ALPS処理水希釈放出設備及び関連施設の新設について

ALPS処理水の海洋放出設備の申請内容等に係る主要な論点（※）

※ALPS処理水審査会合（第3回）資料1-2

⑤機器の構造・強度、地震・津波など自然現象に対する防護、誤操作防止、信頼性等

表 核種毎に告示濃度限度で放出した場合の内部被ばく評価結果（成人）
（0.001mSv/年を超える8核種を運用管理対象として選定）

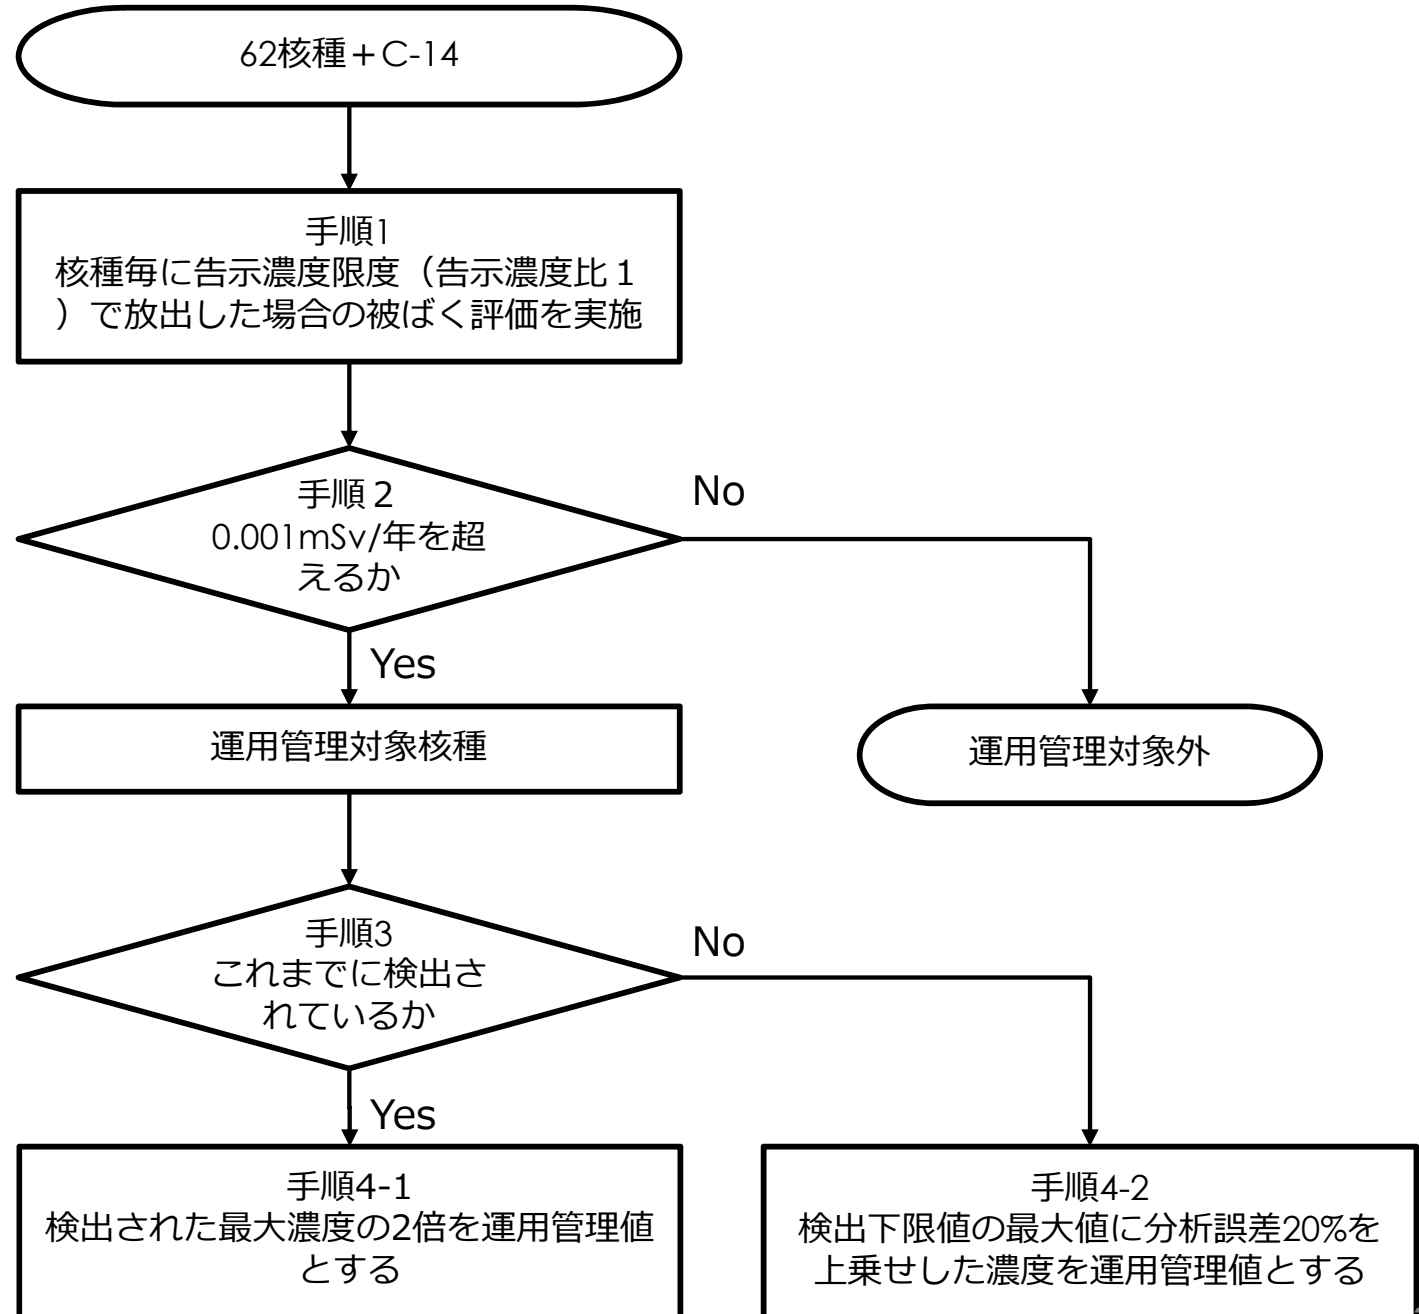
- ALPS処理水の放出は、告示濃度比の総和を基に管理される。しかし、同じ告示濃度比であっても、核種ごとに濃縮係数など環境中のふるまいは異なる。そこで、同じ告示濃度比で放出した場合に被ばく影響が相対的に大きい（=0.001mSv/年を超える）核種を選定し、これらに対して運用管理値（運用管理上の上限値）を設けることで、被ばくの低減を図ることとした。
- この結果から、告示濃度比あたりの被ばく影響が相対的に大きい上位8核種が運用管理値の限度で含まれ、かつ8核種の告示濃度比総和で1に足りない部分をその次に影響の大きい亜鉛65が占める仮想のALPS処理水を設定することで、最も保守的なソースタームによる放射線影響評価を実施した。

※【運用管理値の設定】

- これまでに検出されたことがある核種：検出値の最大値の2倍
- これまでに検出されたことがない核種：検出下限値の最大値の1.2倍
- これら8核種による告示濃度比総和は、0.32となる

⇒運用管理値を超えたALPS処理水については、63核種の告示濃度比総和が1未満であっても二次処理を行い、運用管理値未満とする

表2 核種毎に告示濃度限度で放出した場合の環境防護に関する評価結果

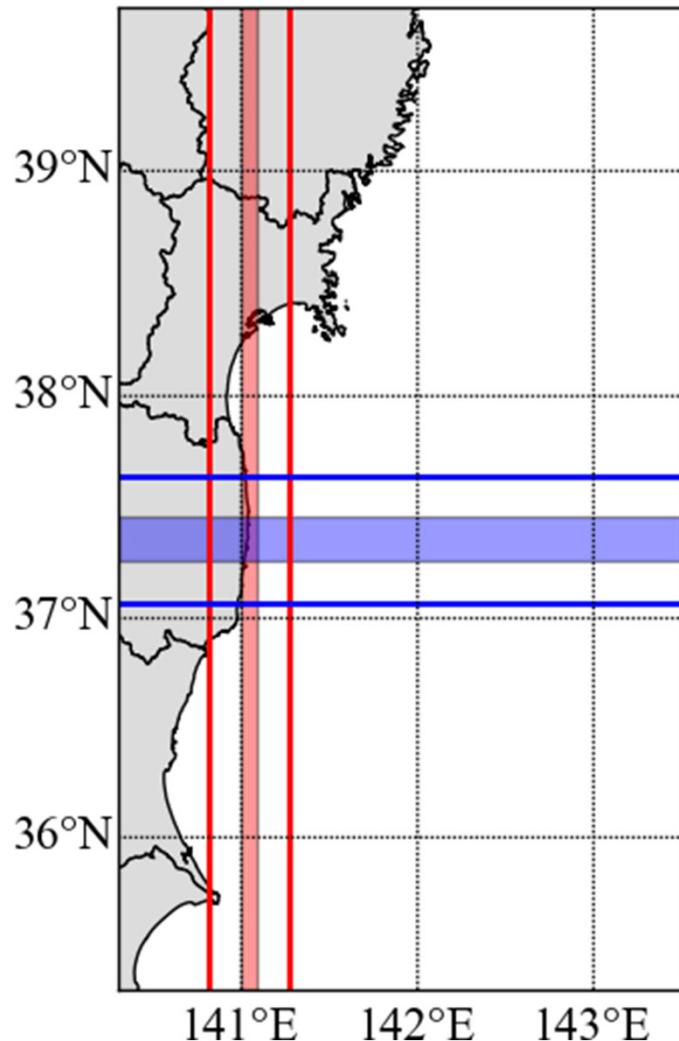
- 運用管理対象核種として、外部被ばく及び環境防護に関する評価の観点からも、追加すべき核種が無い核種毎に告示濃度限度で放出した場合の確認を行った。
- 外部被ばくでは、Te-127、Eu-155、Gd-153が0.001mSv/年を超えているが、いずれも線量換算係数として保守的にCo-60の係数を使用した核種であること、及び被ばく評価値も0.001mSv/年をわずかに超える程度であることから、運用管理対象核種に追加する必要は無いものと判断した。
- 動植物については、最も被ばく影響の大きいFe-59でも基準値（誘導考慮参考レベル）を下回り、かつ運用管理対象核種であること、及びその他の核種はFe-59よりも一桁以上低い線量率であることから、運用管理対象核種に追加する必要のある核種は無いものと判断した。

● 最も被ばく影響の大きいFe-59、Sn-126は運用管理対象核種である
 ● その他の核種は基準値（誘導考慮参考レベル）の1/100を下回る
 ⇒運用管理値への追加は不要と判断

【海洋放出設備の概念図】

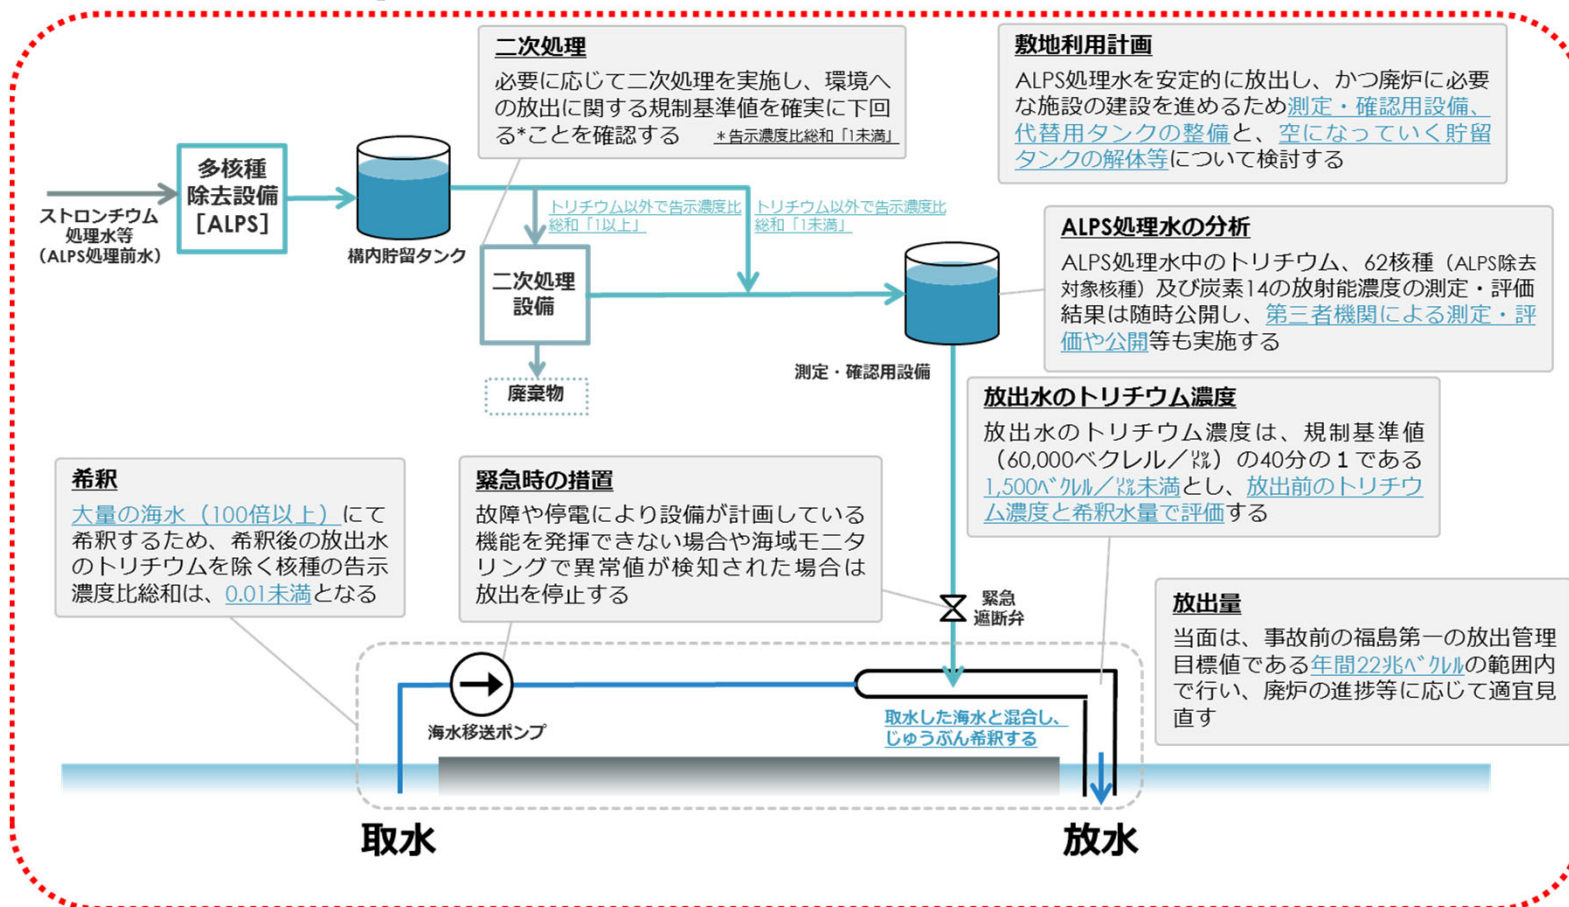
- 放射線影響評価報告書に記載された評価方法がIAEAの定める安全基準・ガイド等を参照し行われ、その評価結果が地域や生活環境等による人の年間被ばく量の変動範囲等に比べ十分に小さいものであることについての考え方を説明すること。
- ソースタームの設定のうち、放出管理上の上限値によるソースタームの設定については、運用管理対象核種の選定フロー等含めて、設定の根拠及びその妥当性を示すこと。また、海洋放出設備の年間稼働率の変動等も考慮し、トリチウムの年間放出量の変化に対する評価を説明すること。
- 拡散モデルについて、福島第一原子力発電所近傍の海域の拡散を再現していることの根拠を含め本評価に適用できるとする妥当性を説明するとともに、モデル化する範囲についても、モデル境界部での放射性物質の濃度を示すなどにより妥当性を説明すること。
- 移行モデルについてはその網羅性や評価から除外した移行モデルに対する考え方等、選定の考え方を説明すること。
- 被ばく経路についてはその網羅性や評価から除外した被ばく経路に対する考え方等、選定の考え方を説明すること。
- IAEA ガイド等の文献にない値を入力しているものについては、評価における不確かさについても考慮の上でその根拠及び妥当性を整理して説明すること。
- 潜在被ばくによる影響評価にあたっては、GSG-10の図3のフローを用いずに評価している点に関して、潜在被ばく評価に用いたシナリオの設定根拠等を含めてその考え方を説明すること。

- 報告書に記載した潜在被ばくの評価については、IAEA GSG-10のフロー図の記載を省略したが、同様の手順で評価している。
- 潜在被ばくシナリオの検討にあたって対象となる設備は下図の測定・確認用設備より下流の設備である。

【公衆への放射線影響の程度】

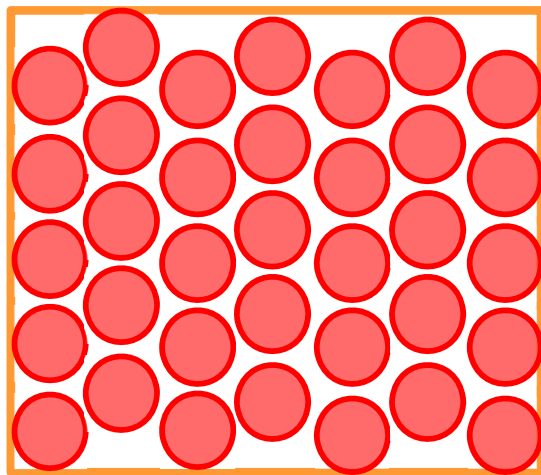
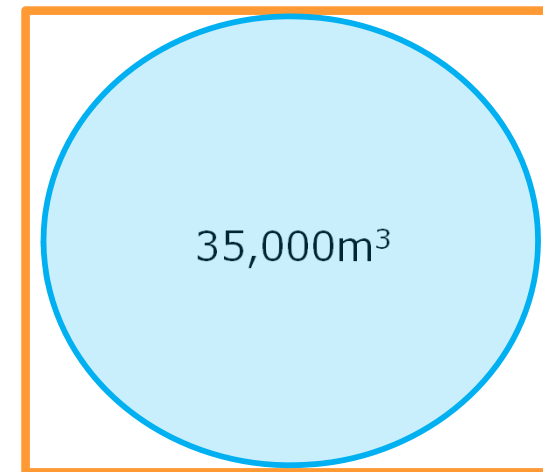
- 海洋放出設備を構成する構築物、系統及び機器ごとに、安全機能、安全機能喪失時の影響、基本仕様及びその設定根拠、主要構造、適用規格・基準等を整理して説明すること。

- 測定・確認用タンク※の機能喪失による公衆への放射線影響を評価した結果は、下記の通り。

地震によるタンクの滑動等により連結管等が損傷。当該損傷部からALPS処理水が漏えい。タンク内包水全てがタンク外に漏えい（タンク群と体積・高さが同じとなる1つの大型円柱形状で存在し続けると仮定）した場合の公衆への放射線影響。

直接線・スカイシャイン線による被ばく評価： $<1\mu\text{Sv}/\text{年}$ （最寄り評価点：No.70）
